UG.ZP.271.5.2013

ZAWIADOMIENIE

Postępowanie o udzielenie zamówienia publicznego na: **„Budowa placów zabaw dla dzieci w miejscowości Przyrzecze i Rzepczyno w gminie Brzeźno”**

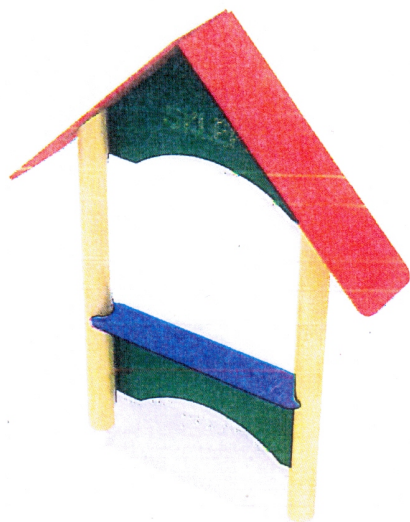
5. Czym charakteryzuje się „zabawka–sklepek” (opis rysunek zdjęcie)?

Odp. Przykładowy wzór podano poniżej.
